# ***DOSSIER D'AUTORISATION ENVIRONNEMENTALE***

## ***AMENAGEMENT DE LA RETENUE D'ALTITUDE DE CRETE BLANCHE ET SECURISATION AEP***

## ***RÉPONSES AU MAIL DE LA DDT DU 06/03/2023***

Découpage en sous bassins versant du bassin du Fier à Thônes

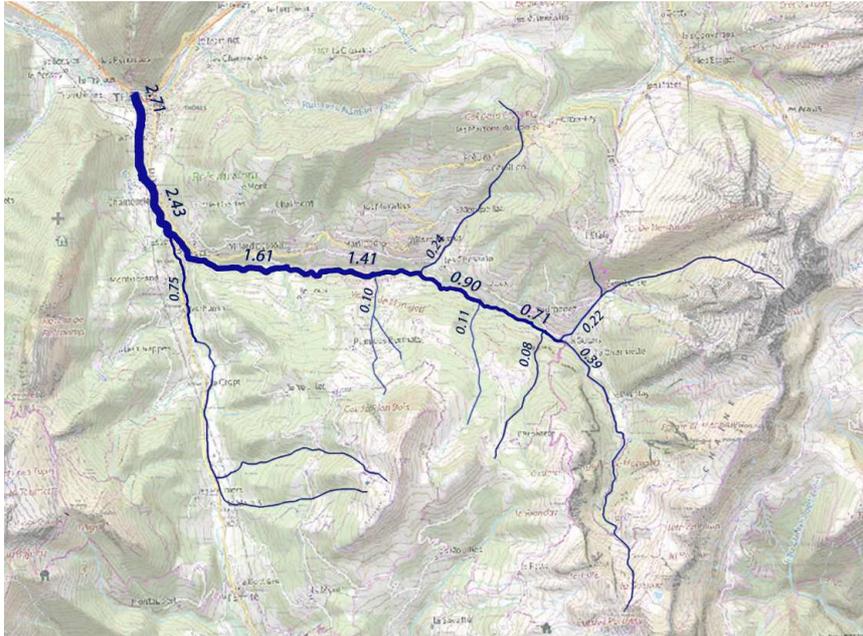
- o impact du prélèvement jusqu'à Thônes: nous vous invitons à comparer les débits prélevés, aux débits des affluents du Fier (Nant à l'aval de la source de l'Etang et Nant Gotnier après sa confluence avec le Nant de la Blonnière) et aux débits du Fier jusqu'à Thônes (confluence avec le Nom), afin de relativiser les débits prélevés par rapport aux débits du Fier à Thônes; puis à faire de même en comparant les BV qui alimentent les points de prélèvements, les bassins versants des affluents du Fier (à leurs jonctions avec le Fier) et le bassin versant du Fier à Thônes (à sa jonction avec Le Nom). Une carte pourrait être fournie comportant les BV et les cours d'eau représentés en fonction des débits écoulés (largeur du trait proportionnelle au débit).

Afin de quantifier l'impact des prélèvements sur le réseau hydrographique, le bassin du Fier a été découpé en plusieurs sous bassins versants jusqu'à sa confluence avec le Nom à Thônes.

Les débits en plusieurs points du réseau sont évalués en se basant sur les débits spécifiques du Nom estimés dans la partie 4.5.3 de l'étude d'impact. Pour rappel ces débits sont obtenus par transposition depuis les débits du Borne à St Jean de Sixt représentatif de l'hydrologie du secteur.
